工程指示 / 要求簡箋(E.I.)

工程指示編號：EI / 3774 / 21 修改版次：C

工程編號：J851 工程名稱：青衣明翹匯

工程項目：平台鋁格 - 廠用鐵件 (火牛房折疊門玉厂用鐵件拆圖)

名稱	鐵件加工圖	制圖	HHQ	2021.9.1	修改	A		
材料	60x60x5mm鐵通	復核			日期	11.3		
顏色	熱浸鋅+刷瀝青油	批准			圖號	J851-HN-V24

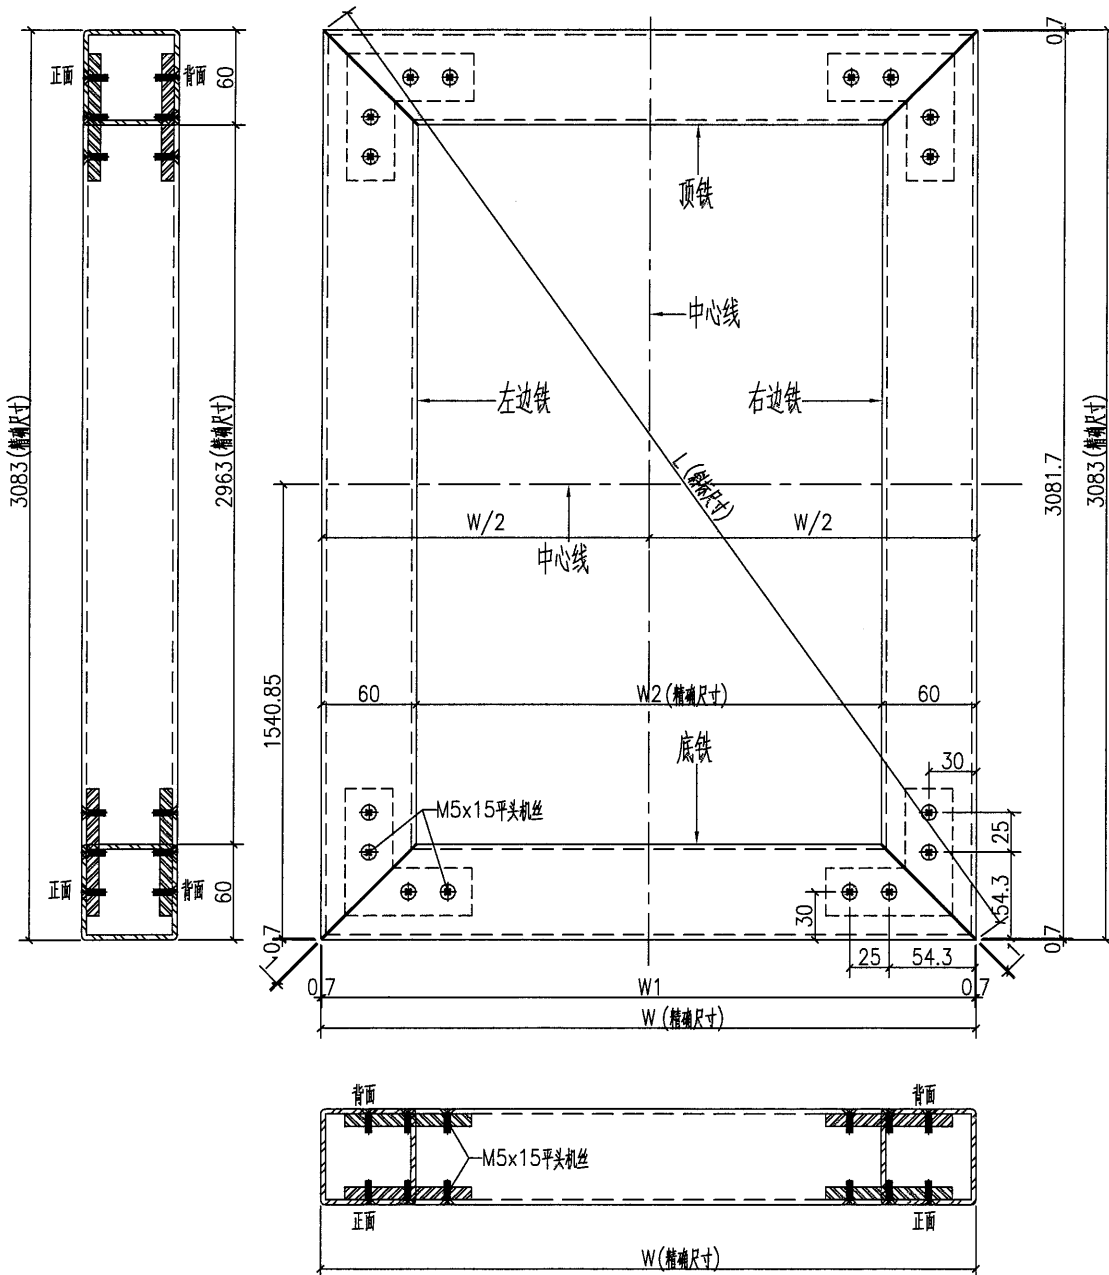
請按附件修改圖紙加工，生產 GMS 鐵件。

@Yancy 早, E13774A图纸有两款铁件是不是搞乱了。

@Yancy 旧图纸跟新图纸数量对不上
